## 3기 신도시 교통대책수립에 관한 의견 [서울 서초구]

#### <서초구 추가요청안>

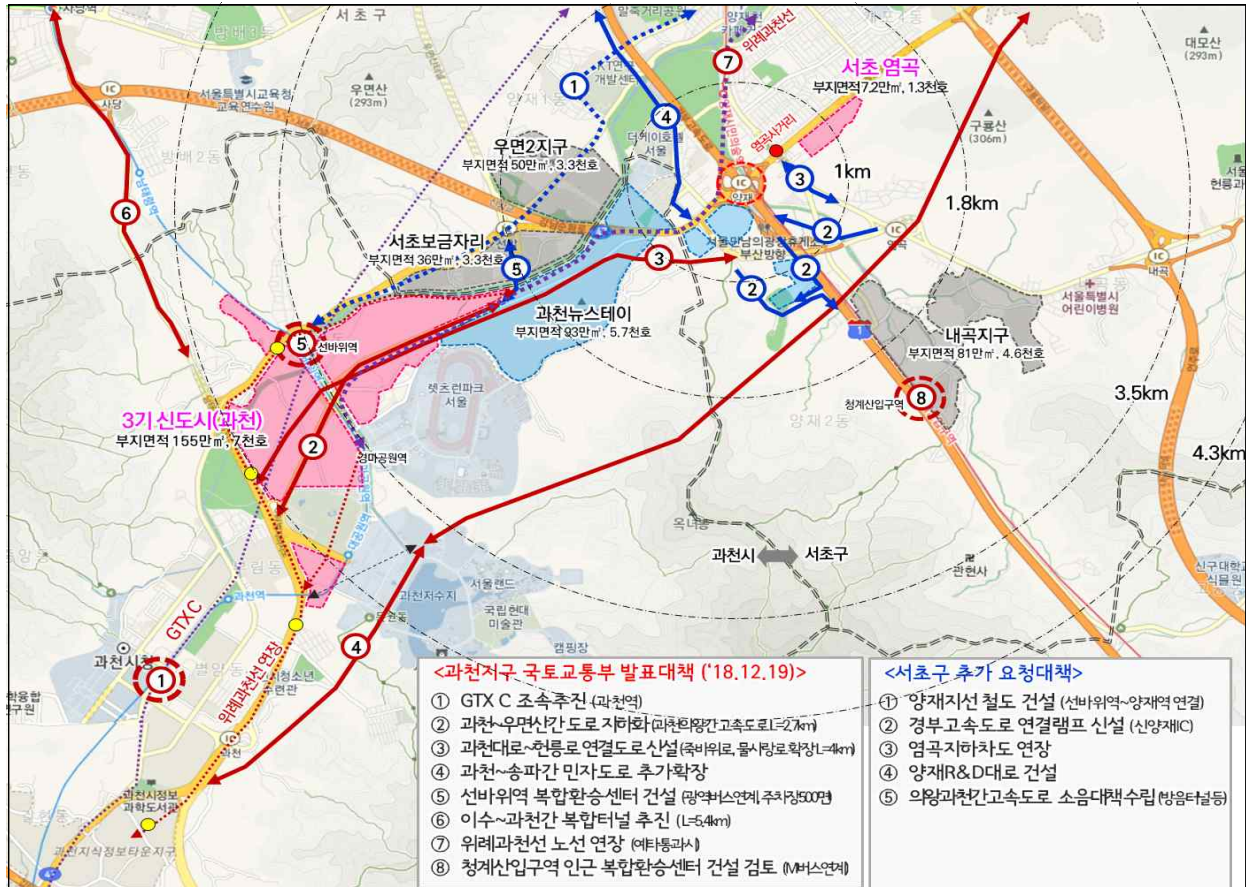
- 따라서 우리구에서 2017년부터 서울시(경제정책실, 도시교통실, 안전총괄실)와 함께 이 일대 교통문제 해결을 위해 광역교통대책으로 수립한 단기시행대책(염곡지하차도 연장, 신양재IC 건설, 지역내 도로건설 등)과 도로수요전환을 위한 철도건설사업(선바위역-양재역 지선철도, 서초역-내방역 연결철도 등) 등 추가적인 교통 대책안에 대해 금번 과천지구 광역교통개선대책내에 반영 추진 될 수 있도록 적극 협조 요청함

구 분	교통대책안	기대효과
철 도	<ul style="list-style-type: none"> <li>· 양재지선 철도 건설 (선바위역~양재역 연결, 연장 6km)</li> <li>· 서초역(2호선)~내방역(7호선) 연결철도 신설 (연장 1.4km)</li> </ul>	<ul style="list-style-type: none"> <li>· 지하철4호선 혼잡도 개선, 양재대로·태릉로 등 주변도로 정체 해소</li> <li>· 지하철2호선 혼잡도 개선, 서초대로 등 주변도로 정체 해소</li> </ul>
도 로	<ul style="list-style-type: none"> <li>· 경부고속도로 연결램프 신설(신양재IC)</li> <li>· 염곡지하차도 연장(연장 315m)</li> <li>· 양재R&amp;D대로 건설 (양재대로~서초중앙로 연결)</li> <li>· 사당고가 철거</li> <li>· 남부순환로(성뒤마을)~과천대로(전원마을) 도로 신설(연장 0.6km)</li> <li>· 남부순환로(성뒤마을)~과천대로(남태령고개) 도로 신설(연장 2.0km)</li> <li>· 남부순환로(성뒤마을)~중앙로(선바위역) 도로 신설(연장 2.8km)</li> </ul>	<ul style="list-style-type: none"> <li>· 양재IC·염곡사거리 일대 정체해소</li> <li>· 염곡사거리 주변 현릉로 정체해소</li> <li>· 강남대로 등 주변도로 정체해소</li> <li>· 사당역일대 혼잡 해소</li> <li>· 과천대로 정체 해소</li> <li>· 과천대로 정체 해소</li> <li>· 과천대로 정체 해소</li> </ul>
환승시설	<ul style="list-style-type: none"> <li>· 사당역 복합환승센터 건설</li> </ul>	<ul style="list-style-type: none"> <li>· 사당역 일대 혼잡 해소 (버스정차로 인한 도로용량 감소문제 해소)</li> </ul>

기 타	<ul style="list-style-type: none"> <li>· 의왕과천간고속도로 소음대책 수립 (방음터널 등)</li> </ul>	<ul style="list-style-type: none"> <li>· 우면산도로 지하화(국토부) 제외 구간 주민불편해소</li> </ul>
